C-6-1 環境（アセスメント全般）

※「奥山の杜クリーンセンター 設置事業に係る生活環境影響調査 報告書」図4-6-15 地下水流動図（浅部）および図4-6-27 場内の想定地下水流動方向図（浅部）

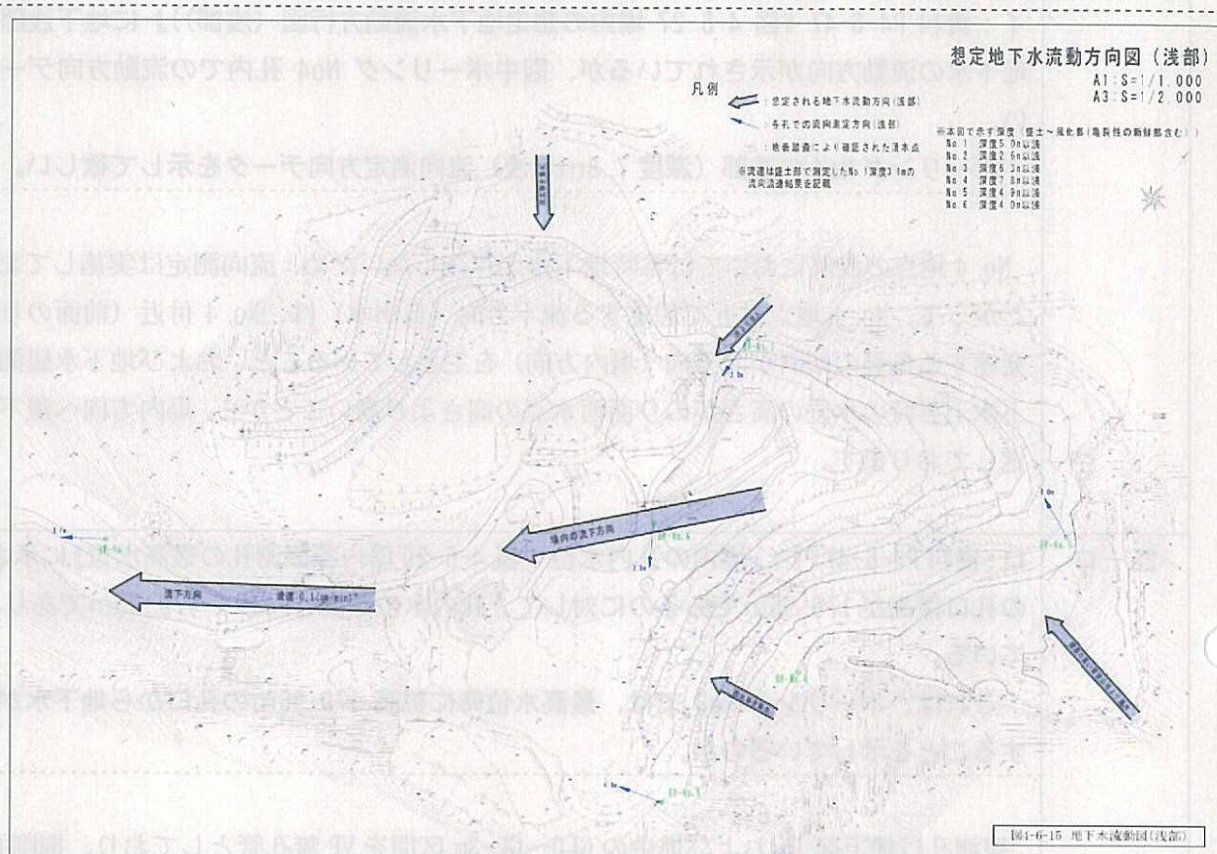
意見書 No	内 容
21-イ	地域の生活環境の保全上重要な要素となる、地下水の調査結果（P4-6-47 図 4-6-27 場内の想定地下水流動方向図（浅部））についての疑問。 イ：一箇所のボーリング地点 No1 の、しかも人口的に盛土された場所での流速測定結果だけをもって、「地下水流速速度が非常に遅いことが想定されるため、地下水深部に浸透する可能性は低いものと判断する。」（P4-6-47）と結論付けるのは問題がある。 生活環境影響調査報告書の中で、「地下水流速速度が非常に遅いことが想定されるため、地下水深部に浸透する可能性は低いものと判断する。」という結論に至るまでの説明が不十分だった部分もありました。申し訳御座いません。 ただ、御指摘のように一箇所のボーリング地点 No1 の流速測定結果だけをもって、判断した訳ではありません。 具体的には、No.6 地点において地下水検層を実施し、風化岩以浅(深度 4.0m 以浅)において地下水流動層が検出されています。一方、深度 4.0m 以深の新鮮部では明瞭な抵抗値の回復が見られず、ルジオン試験から推定した透水係数が 10^{-6} m/s 以下となっております。また、各地点のボーリングコアでは新鮮部において部分的な亀裂は存在するが、流速が概ね 10^{-6} m/s 以下(測定可能な範囲の下限値付近のため参考値)であること、孔内水を揚水した後の回復状況から算出した参考の透水係数が 10^{-8} ～ 10^{-10} m/s であることから、地下水深部に浸透する可能性は低いものと判断しております。
21-ロ	ロ：図中に示される地下水流動方向（浅部）の矢印には、「雨水等を集水」「沢より流入」「標高の高い背後山地より集水」「雨水等を集水」等の記載がなされ、これらの流水が場内中央部に集まり、処理調整槽設置方向へ流下するように表現されている。 しかし、これらの記載内容は、本来参照されるべき各ボーリング孔の地下浅部の調査結果を反映したものではなく、地表岩盤上を流れる自由水を示したものである。 よって、P4-6-47 に記載された「地下水流動層は、亀裂性の岩盤風化部及び土砂部にあたり（浅部）、流動方向は地形の傾斜方向（高低）である。」との結論と流下方向は、地下浅部に想定される地下水の流向ではなく、流水処理の上で理想となる方向（矢印）に水が流れるとの結論が導かれるためにデータを選択した疑念が持たれる。 地下水検層結果や浅部の流向調査結果、地下水観測結果による水位および地形状況を勘案し、浅部（岩盤風化部～土砂部）の地下水は自由水であると判断しており、図に示す地下水流動方向（浅部）を想定しております。

25-イ	地域の生活環境の保全上重要な要素となる、地下水の調査結果（P4-6-47 図 4-6-27 場内の想定地下水流動方向図（浅部））についての疑問。

イ：資料 P4-6-47『図 4-6-27 場内の想定地下水流動方向図（浅部）』に地下浅部の想定される地下水の流動方向が示されているが、図中ボーリング No4 孔内での流動方向データの記載がない。 ボーリング No4 の浅部（深度 7.8m 以浅）流向測定方向データを示して欲しい。
	No. 4 地点の浅部においては常時地下水が存在しないため、流向測定は実施しておりません。したがって、No. 4 地点付近で想定する流下方向（自由水）は、No. 4 付近（前面のり面）の岩盤に発達する亀裂の傾斜が北方向（場内方向）を主としていること、および地下水観測結果による地下水上昇時の水位の高さがのり面湧水点の高さより高いことから、場内方向へ流下するものと想定しております。
25-一口	ロ：資料 P4-6-47『（イ）場内の孔内水位 表 4-6-20 場内各観測孔の最高水位』に示された③（No3）の孔口標高が 179.95m であるのに対して、孔内水位標高も同じく 179.95m であり、GL0m となっている。 これは、ボーリング No3 では、最高水位時に標高 179.95m の孔口から地下水が浸出（湧水）することを示しているのか。
	観測孔は地上部 1m および地中の GL0～GL-3m 区間を VP 無孔管としており、掘削孔と VP の隙間から地表水が流入しないように GL0～GL-3m 区間をセメント等により遮水しております。 地下水位は水圧から自動計測しておりますので、地下水が地表面に浸出する様な状況に至った場合、観測孔内では地上部に孔内水位が達し、記録データは GL+（0 よりも大きくなる）となります。しかしながら、結果からは GL+を示すデータは記録されていませので（水位の測定は 1 時間毎に自動記録）、一時的に GL0m まで地下水が上昇するものの、地表面に浸出するような状況には至っていないものと考えております。
25-ハ	ハ：地下浅部における地下水の流速データは、ボーリング No. 1 で測定した結果のみが記載されている。他のボーリング孔での流速結果を示して欲しい。
	他のボーリング孔での流速は $4 \sim 6 \times 10^{-6} \text{m/s}$（No. 2-2m：$6 \times 10^{-6} \text{m/s}$、No. 3-6m：$4 \times 10^{-6} \text{m/s}$、No. 5-4.4m：$4 \times 10^{-6} \text{m/s}$、No. 6-2.9m：$4 \times 10^{-6} \text{m/s}$）となっております。ボーリング No. 1 地点の測定結果が最も速い流速を記録したため、これを結果の総合図に示しました。
